保安規定変更に係る基本方針(BWR)について (審査会合における指摘事項に対する回答)

2023年11月1日

東北電力株式会社
東京電力ホールディングス株式会社
中部電力株式会社
北陸電力株式会社
中国電力株式会社
日本原子力発電株式会社
電源開発株式会社

審査会合における指摘事項

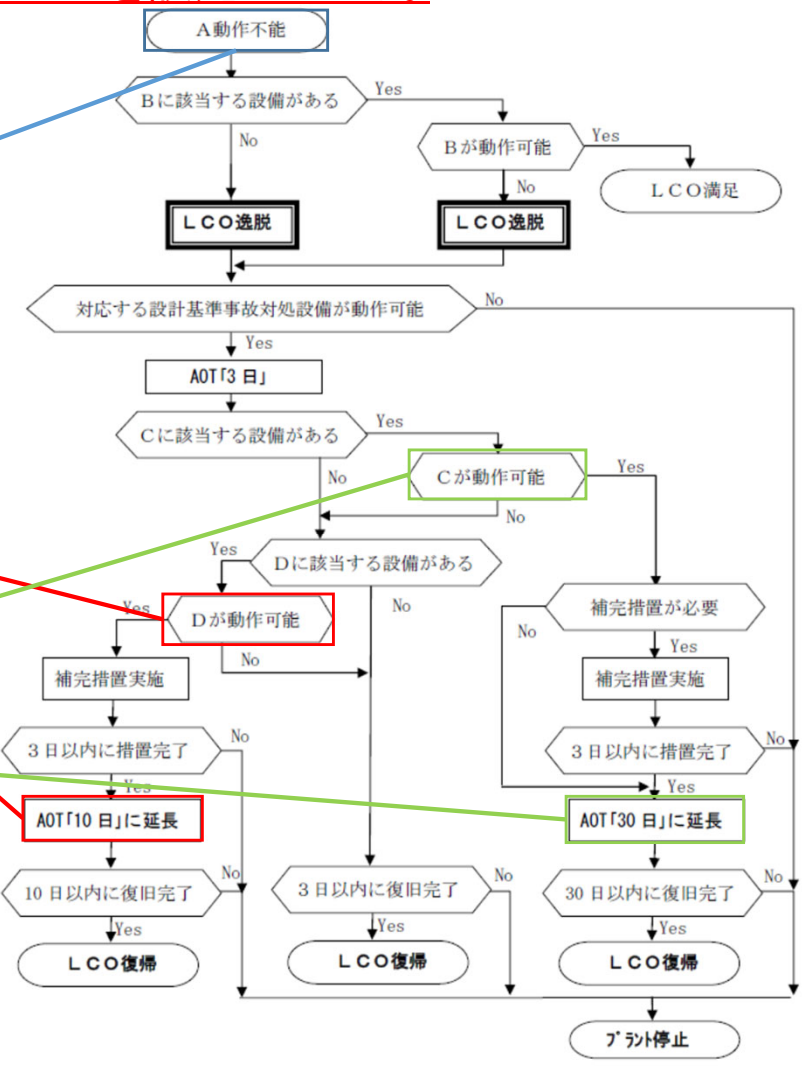
耐性を有しない自主対策設備の活用によりAOT10日間延長を行う方針について、BWR全体で整理し、説明すること。

- DBA設備においては、ECCS 機器のAOTを確認すると「10日間」が多く設定され、一部(事故時計装等)について「30日間」があり、この「30日間」が最長のAOTとして設定されていることから、SA設備においても、対応するDBA設備の動作確認、自主対策設備の有無、同等の機能をもつSA設備の有無により、「3日間」、「10日間」、「30日間」の各以下のフローに従いAOTを設定している。

自主対策設備について、その設置理由・扱いや耐性、プラント状況によっては事故対応に有効な設備であることを踏まえ、それらを活用し、AOTを10日間と設定した考え方について以下のとおり整理した。なお、本整理はBWRとPWRで相違があるものではない。
